Stabilisation de la route du quai de Tête-à-la-Baleine, Basse-Côte-Nord

Étude d'impact sur l'environnement

Addenda : Réponses aux questions et commentaires de la DÉE

Dossier DÉE : 3211-02-266

Figure 1 : Écarts entre les niveaux d'eau observés et la PMSGM lors des surcotes survenues du 1^{er} janvier 2003 au 1^{er} janvier 2013 à la station # 2780

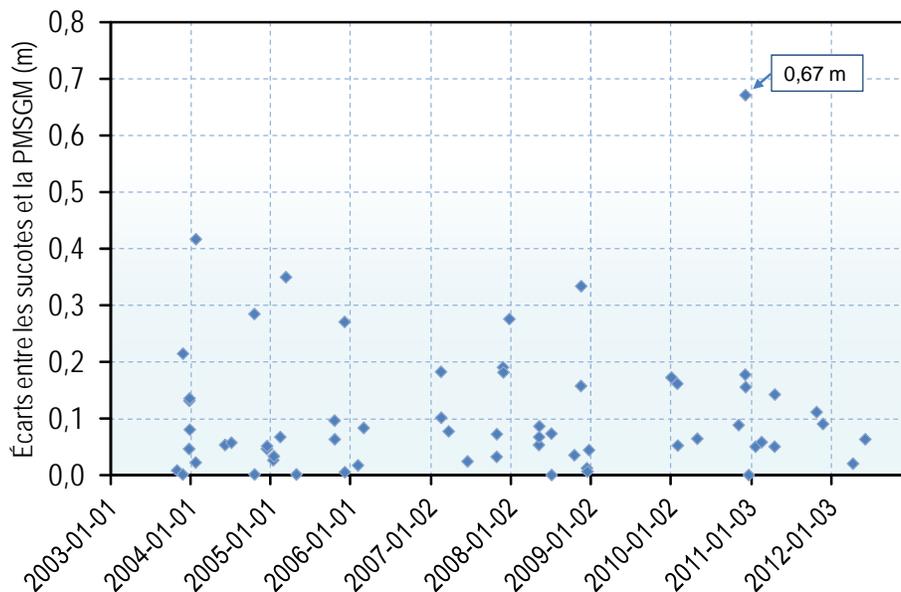
Dans un même ordre d'idées, l'initiateur devra fournir une analyse plus détaillée de la cote d'implantation de la route. Cette analyse doit mentionner si elle prend en considération, entre autres, les phénomènes atmosphériques (pression, vents, tempêtes, etc.) associés à la surcote, le rehaussement marin, l'occurrence et l'intensité des événements de tempêtes dans un contexte de changement climatique ainsi que la hauteur de déferlement des vagues.

Dans le cas où la cote d'implantation de la route ne serait pas suffisamment élevée pour éviter la submersion, l'initiateur devra en décrire les impacts potentiels sur la structure et les composantes environnantes.

Nous avons réalisé une analyse détaillée des niveaux d'eau observés depuis les dix dernières années à la station n° 2780 à Sept-Îles. Les données proviennent des archives canadiennes des données sur les marées et niveaux d'eau (MPO; <http://isdm-gdsi.gc.ca/isdm-gdsi/twl-mne/index-fra.htm>). Nous avons choisi la station n° 2780 car c'est la station située la plus près de Tête-à-la-Baleine qui détient des données archivées des dix dernières années. Note : La station n° 2554 (QC-3) est située au quai fédéral de Tête-à-la-Baleine. Selon les informations reçues de la SHC, « cette station n'a des données archivées que pour une courte période en 1984. La station la plus près ayant de telles données est la n° 2550 à Harrington-Harbour pour la période de 1939 à 1989. Aucune autre station dans ce secteur n'a un historique aussi complet que celle de Sept-Îles ».

La figure 1 présente les écarts entre les niveaux d'eau observés et la PMSGM lors des surcotes survenues au cours des dix dernières années à la station n° 2780. Du 1^{er} janvier 2003 au 1^{er} janvier 2013, 65 surcotes ont été observées, soit des niveaux d'eau supérieurs à 3,4 m (marég.), c.-à-d. la cote de la PMSGM à Sept-Îles. Il s'agit d'une moyenne de 6,5 dépassements par année. L'écart moyen du niveau des surcotes avec la PMSGM n'est que de 0,11 m et l'écart médian est encore plus petit, soit 0,07 m. Le niveau d'eau le plus élevé observé au cours des dix dernières années a été de 4,07 m, soit une valeur supérieure de 0,67 m à la PMSGM (figure 1). Notons que cette valeur est plus que deux fois plus petite que la marge disponible de 1,5 m pour la nouvelle route du quai de Tête-à-la-Baleine. Nous estimons donc que la cote d'implantation de la route est adéquate et que celle-ci ne devrait normalement pas être submergée lors des surcotes.

Si la route était submergée, les principaux impacts potentiels concernent la fermeture de la route aux usagers durant ces événements. Les impacts structuraux et environnementaux appréhendés lors de tels événements sont marginaux. Ils consistent principalement en un lessivage des matériaux granulaires de la chaussée.

Annexe A
Carte 5 de l'étude d'impact –
Zone d'influence
Description du milieu humain

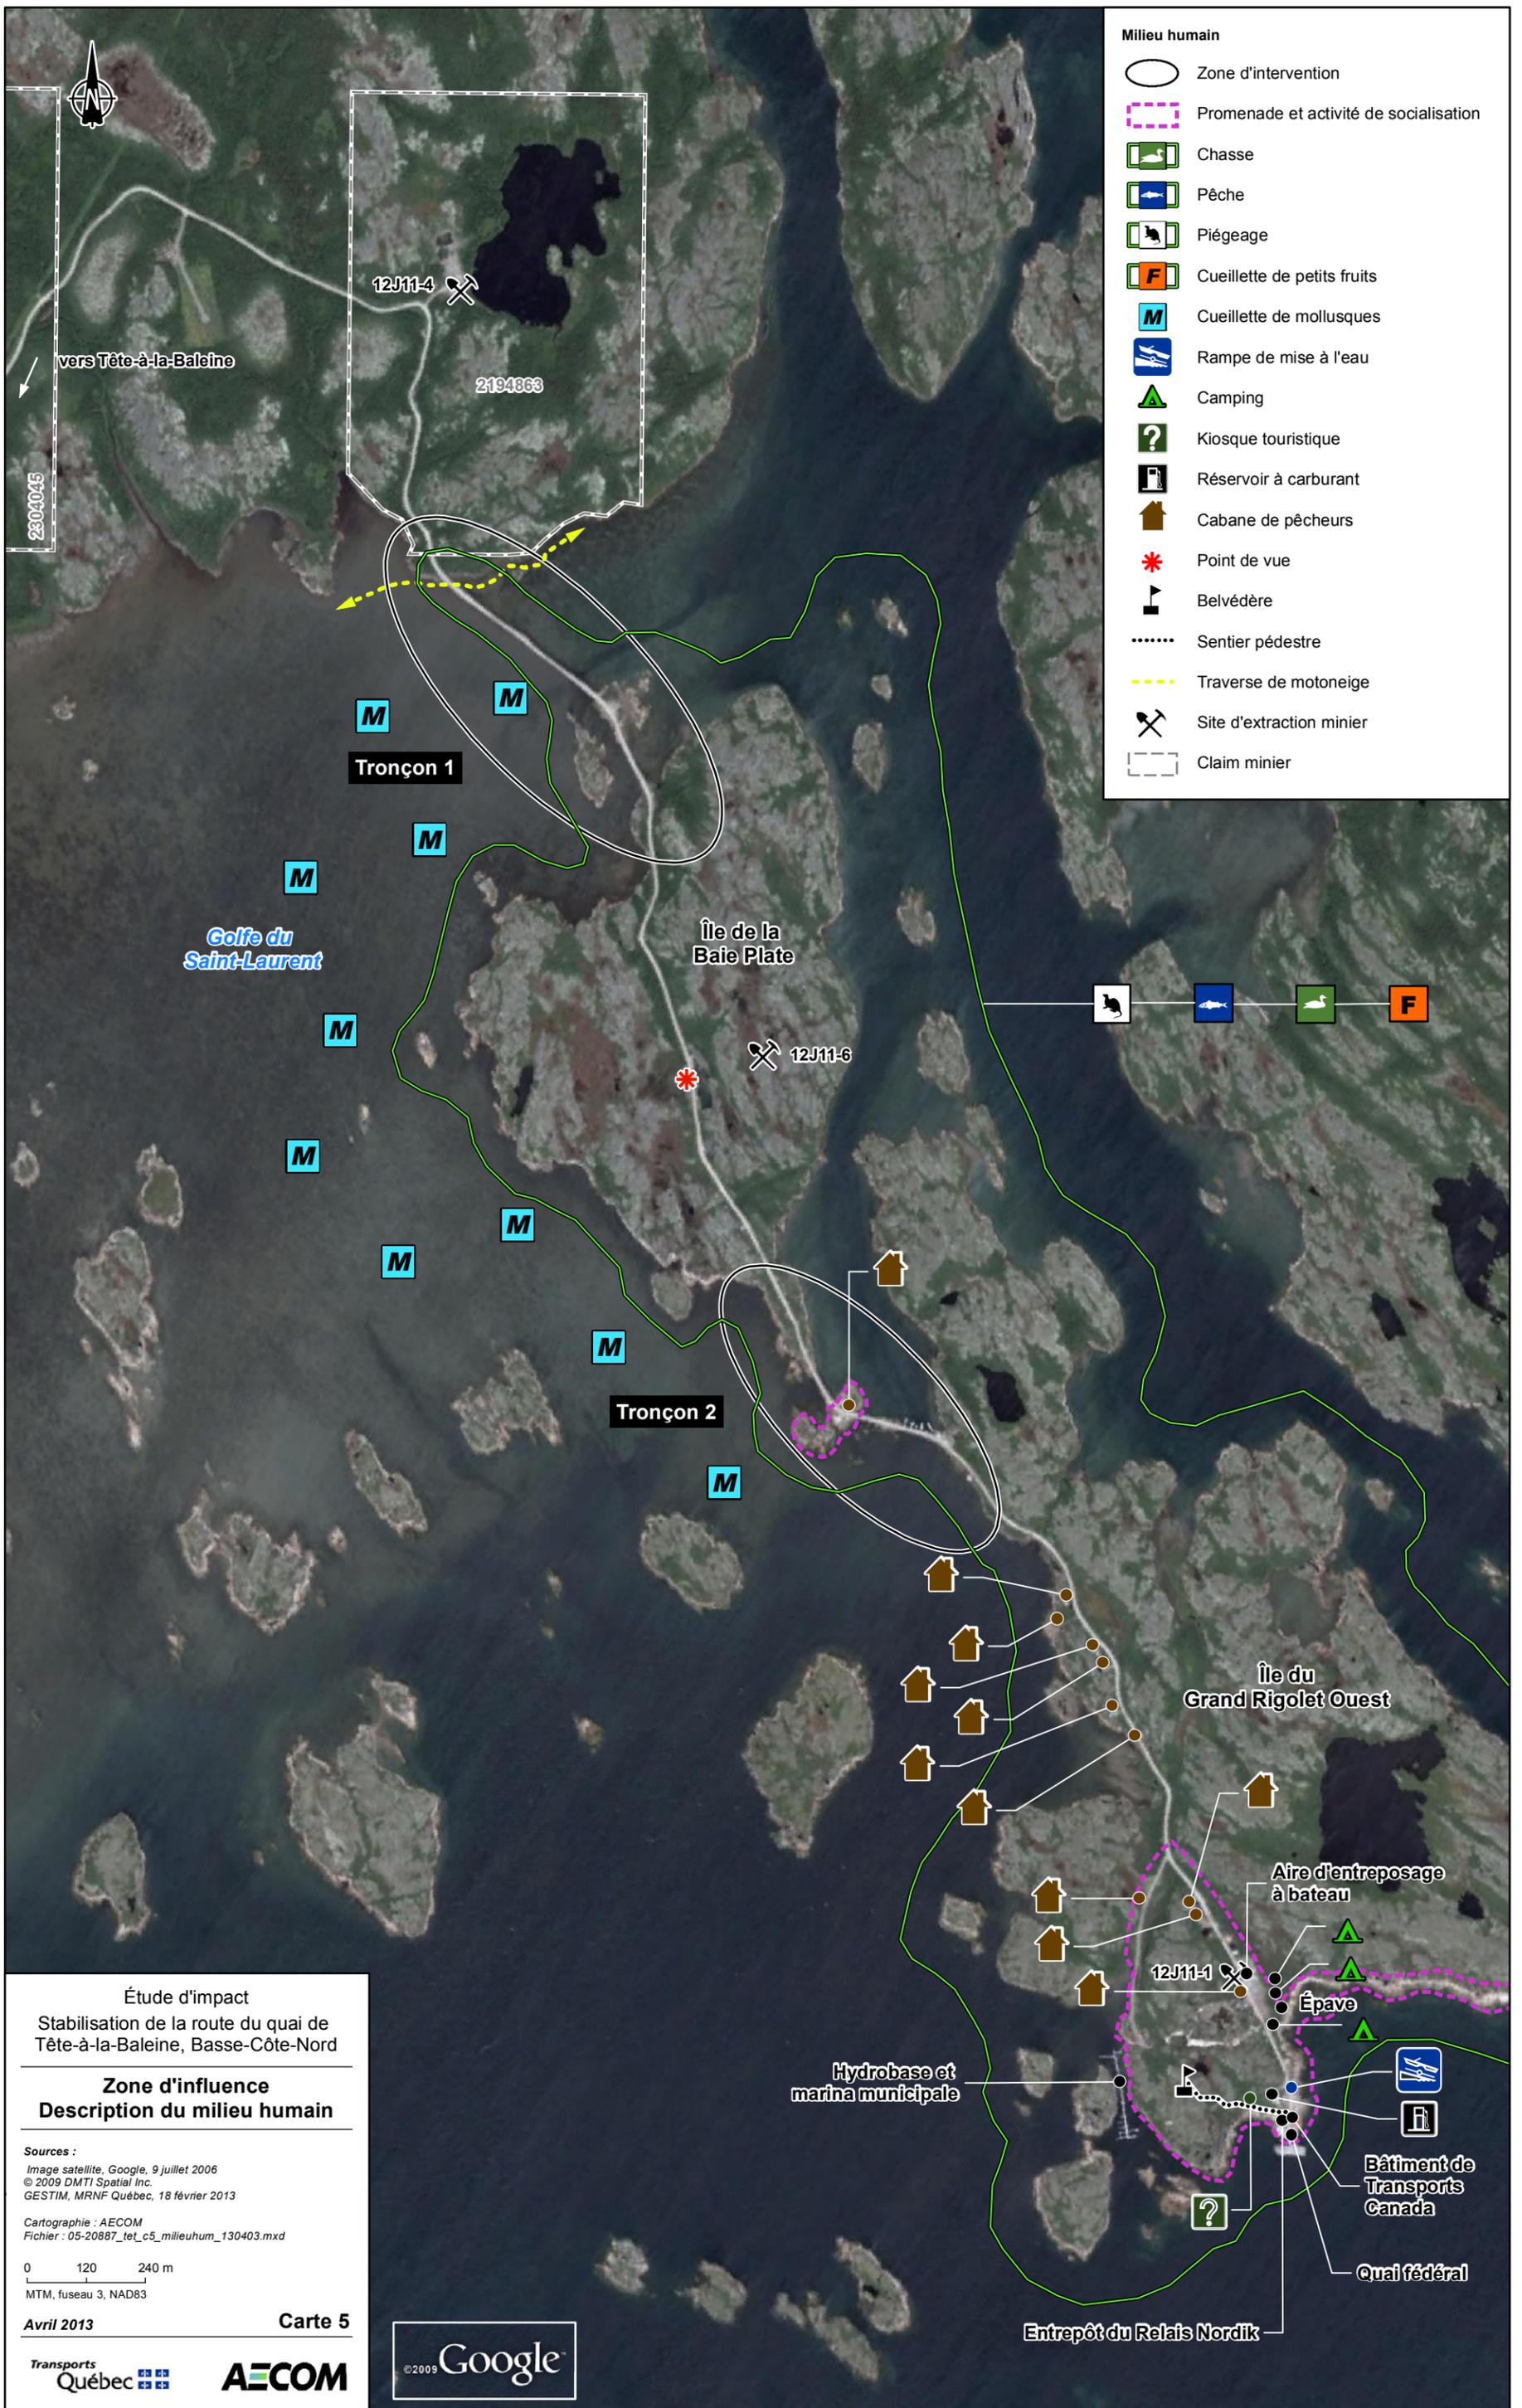
À la page 41 de l'étude d'impact qui traite des usages actuels du territoire, l'initiateur ne fait pas mention des activités d'exploration qui sont ou pourraient être effectuées dans la zone d'influence. En effet, selon le système de gestion des titres miniers (GESTIM) du ministère des Ressources Naturelles (MRN), deux sites d'extraction inactifs (12J11-6 et 12J11-1) sont répertoriés respectivement sur l'île de la Baie Plate et l'île du Grand Rigolet Ouest et deux claims (CDC2304045 et CDC2194863), situés au nord du tronçon 1 de la zone d'étude locale, sont détenus respectivement par Les Carrières Bob-Son inc. et Construction Polaris inc.

L'initiateur devra ajouter ces informations à son étude d'impact et les situer sur la carte 5. Il devra, de plus, faire l'analyse des impacts potentiels du projet sur ces composantes.

Les sites miniers et les claims concernés ont été ajoutés à la carte 5 (annexe A). Tant qu'il n'y a pas d'activité sur les claims et que les sites d'extraction sont inactifs, aucun impact n'est appréhendé par rapport au projet de stabilisation de la route sur ces milieux. Si un des sites devenait actif, les impacts appréhendés des travaux seraient les mêmes que ceux identifiés au tableau 37 de l'étude d'impact, soit une difficulté d'accès causée par la perturbation de la circulation durant les travaux du MTQ et l'amélioration de la sécurité routière sur la route d'accès en phase exploitation.
